改善箇所説明図

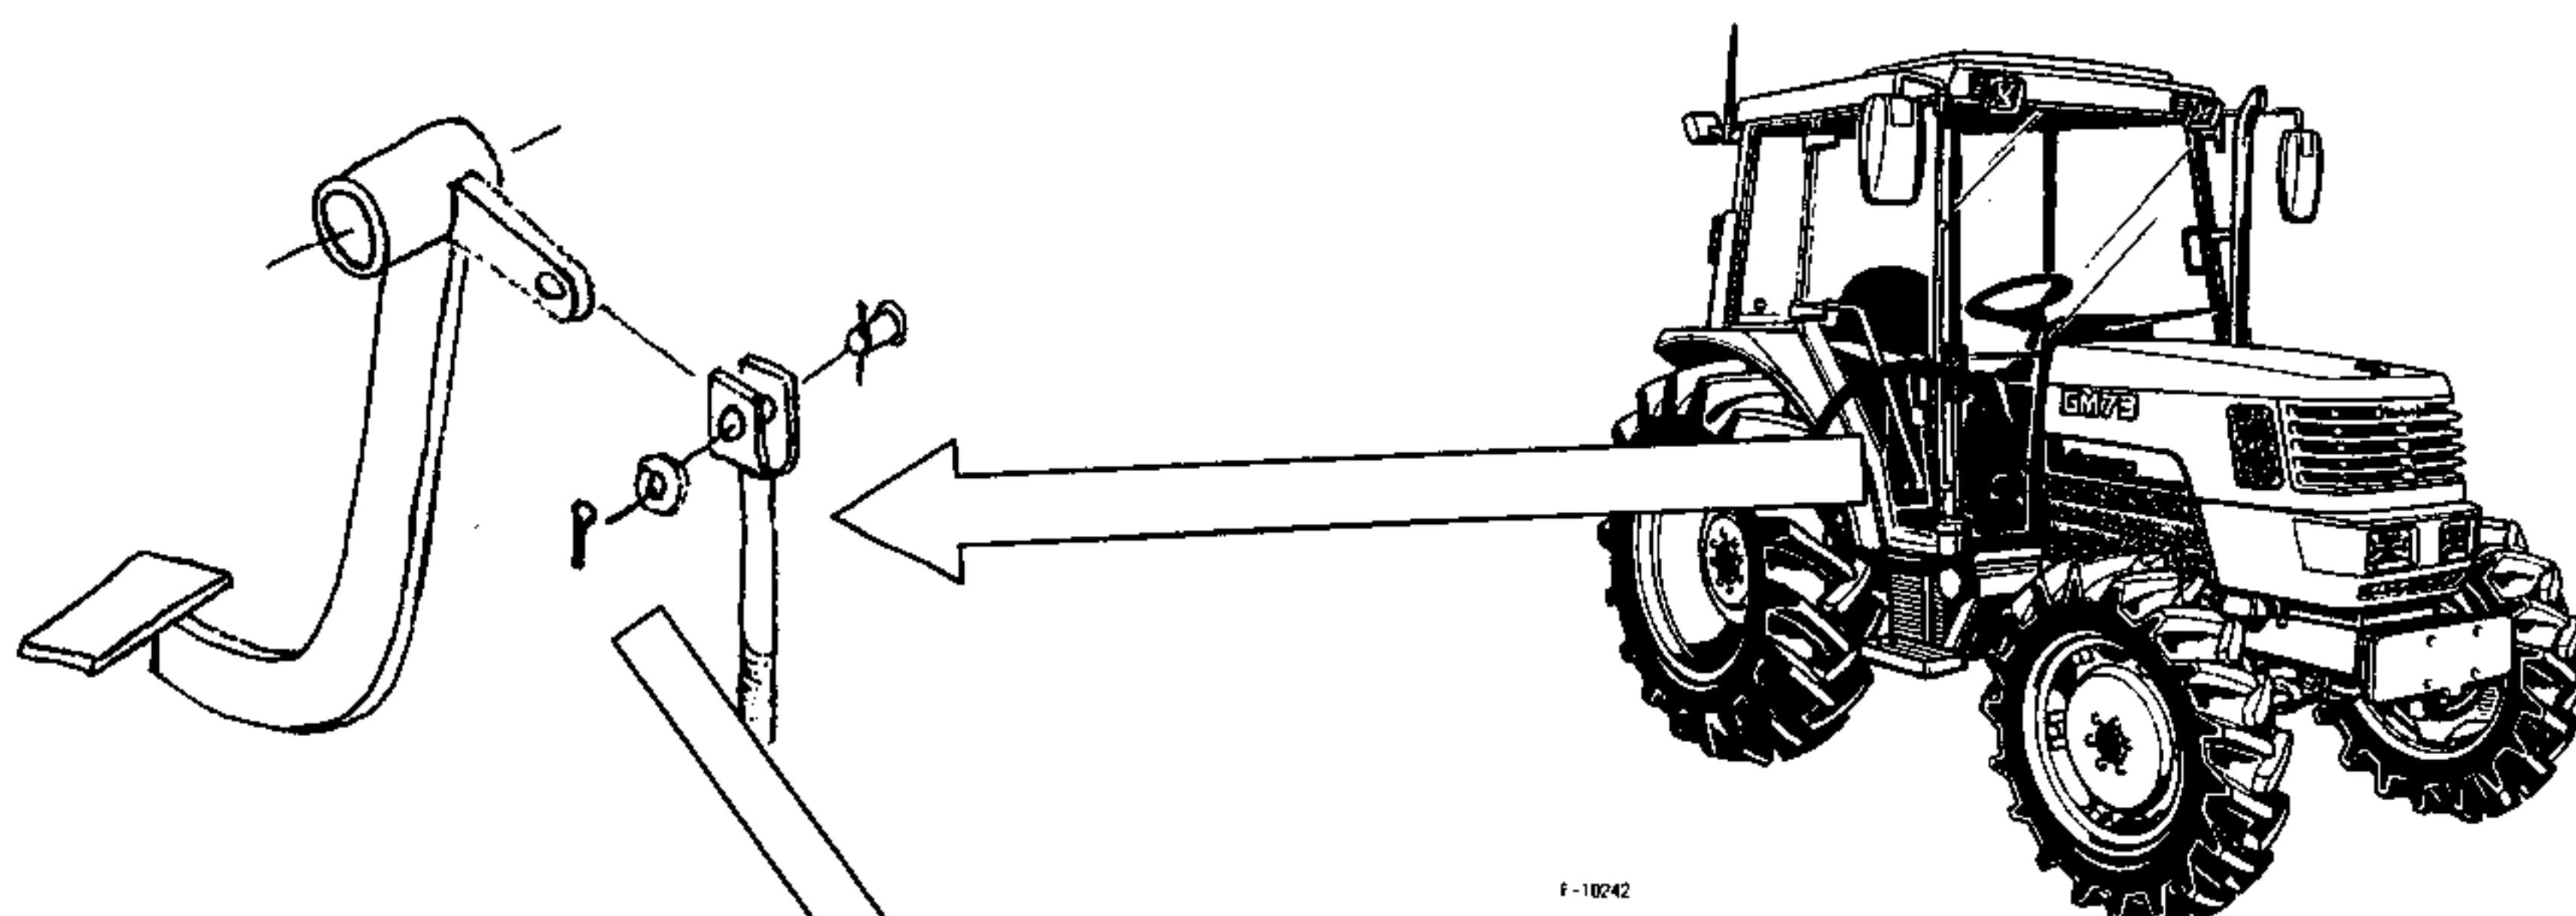
右ブレーキペダルとブレーキリンクの連結ピンの抜け防止用スナップピンとブレーキペダルサポートとの隙間が不適切であるため、ブレーキ操作時に当該ピンと当該サポートが干渉することにより、スナップピンが脱落することがある。そのため、そのまま使用を続けると、連結ピンが脱落し、ブレーキ操作時に右ブレーキが作動しなくなり、かじ取り性能が損なわれるおそれがある。

全車両、スナップピンを対策品（割ピン）と交換する。

ブレーキロッドのターンバックル上部に白マークを入れる。
